リコール届出一覧表

リコール届出日：平成 30 年 4 月 25 日

リコール届出番号	外 - 2652		リコール開始日：平成 30 年 4 月 25 日
届出者の氏名又は名称	プジョー・シトロエン・ジャポン株式会社 代表取締役 クリストフ プレヴォ (製作国： フランス共和国) (製作者名： オートモビル・プジョー) (問い合わせ先：0120-840-240 プジョーコール) (製作者名： オートモビル・シトロエン) (問い合わせ先：0120-55-4160 シトロエンコール)		
不具合部位（部品名）	始動装置（スターター用電源供給配線）		
基準不適合状態にあると認める構造、装置又は性能の状況及びその原因	スターター電源供給ハーネスの取り付けが不適切なため、当該ハーネスが EGRバルブ周辺と接触するものがある。そのため、エンジンの振動等によりハーネスの被覆が損傷し、最悪の場合、短絡して火災に至るおそれがある。		
改善措置の内容	全車両、スターター電源供給ハーネスを点検し、取り付け位置に誤りがあった場合は、正しい位置に変更する。また、被覆が損傷していた場合は当該ハーネスを新品と交換する。		
不具合件数	0 件	事故の有無	0 件
発見の動機	本国からの情報による。		
自動車使用者及び自動車分解整備事業者に周知させるための措置	● 使用者：電話・ダイレクトメールにて通知する。 ● 自動車分解整備事業者：日整連発行の機関誌へ掲載する。 ● 対策実施済車両：対策済車両には、運転者席側ドア開口部のドアロックストライカー付近に外-2652のステッカーを貼付する。

改善箇所説明図

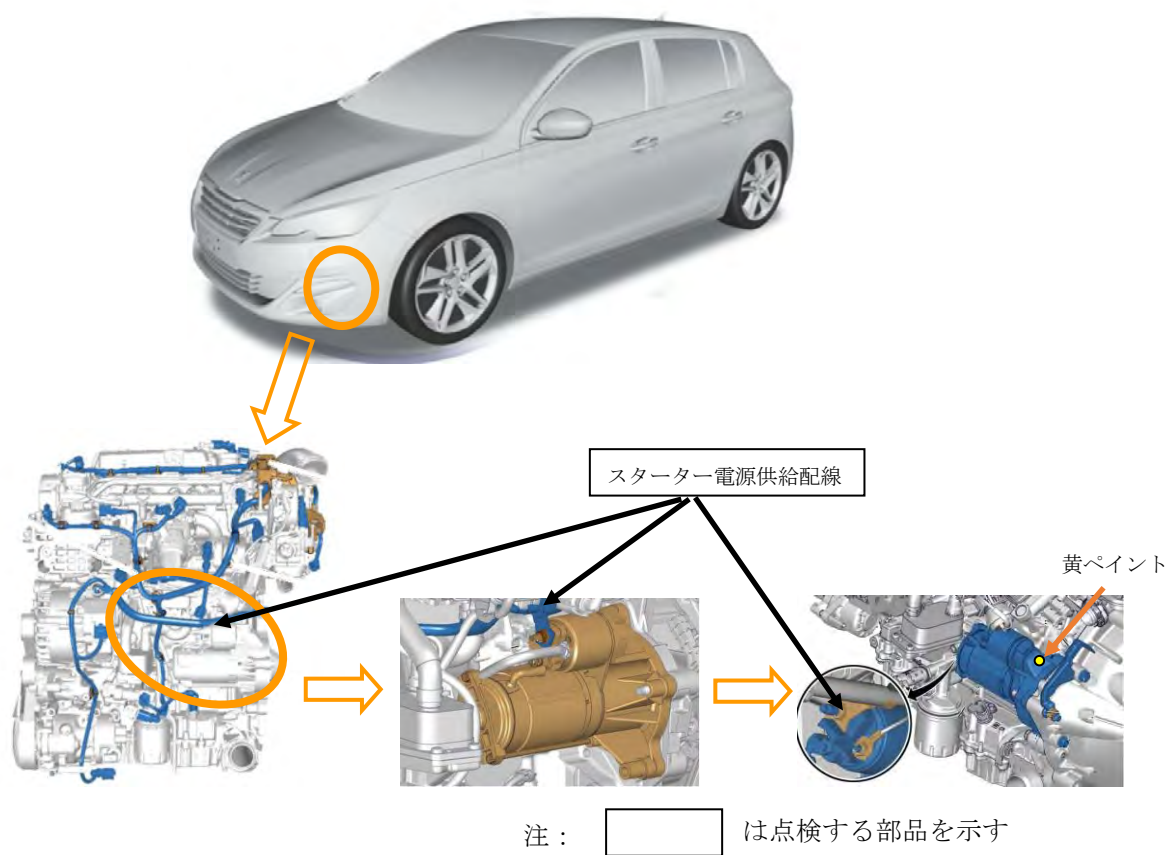
不具合の内容

スターター電源供給ハーネスの取り付けが不適切なため、当該ハーネスがEGRバルブ周辺と接触するものがある。そのため、エンジンの振動等によりハーネスの被覆が損傷し、最悪の場合、短絡して火災に至るおそれがある。

改善措置の内容

全車両、スターター電源供給ハーネスを点検し、取り付け位置に誤りがあった場合は、正しい位置に変更する。また、被覆が損傷していた場合は当該ハーネスを新品と交換する。

識別

エンジンスターター本体に黄ペイントを塗る。
